Dyrekcja
Rozbudowy
Miasta Gdańska

WYJAŚNIENIA TREŚCI SWZ

„Budowa przejścia dla pieszych wraz z sygnalizacją świetlną w rejonie skrzyżowania ulic: Rzeczypospolitej – Hynka – Legionów w Gdańsku”.

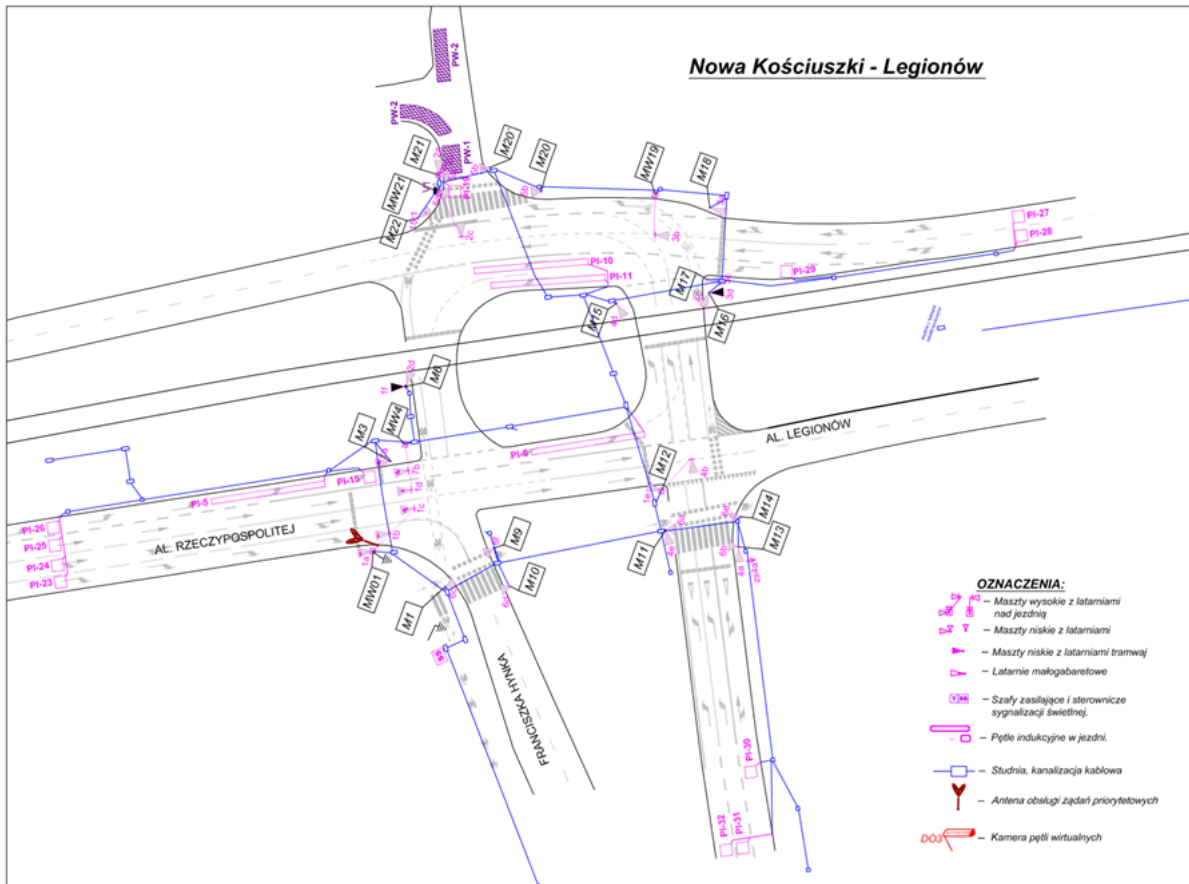
Dotyczy projektu Inżynierii Ruchu – Zgodnie z zestawieniem pętli indukcyjnych sterownik sygnalizacji świetlnej ma obsługiwać łącznie 21 szt. pętli. Na planie sytuacyjnym w projekcie sygnalizacji świetlnej zaznaczone są pętle „długie” w obrębie skrzyżowania, które obecnie są pracujące. Proszę o potwierdzenie, że docelowo ma pracować 21 szt. pętli, natomiast istniejące pracujące pętle będą odłączone, w przeciwnym przypadku proszę o udostępnienie aktualnego projektu inżynierii ruchu wraz z informacją czy należy przewidzieć dodatkowy moduł dla sterownika sygnalizacji świetlnej ?

Na skrzyżowaniu ma pracować 21 pętli zgodnie z tabelą „Zestawienie pętli indukcyjnych na skrzyżowaniu Nowa Kościuszki – Legionów”

Pętle długie, które widać na rysunku to element mapy. Te pętle podłużne na wlotach najprawdopodobniej w stanie istniejącym są już odłączone lub nawet nie ma ich fizycznie w asfalcie. Natomiast pętle na środku wyspy centralnej nie biorą udziału w sterowaniu i mogą być odłączone, wydłużenia faz będą działać w oparciu o pętle na wlotach. Dodatkowo nie są one

potrzebne w takim układzie sterowania też z uwagi na to, że przejścia uruchamiają się zawsze i nieco usztywni się praca skrzyżowania (część faz uruchomiona będzie na maksimum, więc nie potrzebny jest sygnał do wydłużania fazy).

W rzeczywistości, w stanie istniejącym, układ pętli na skrzyżowaniu wygląda tak:
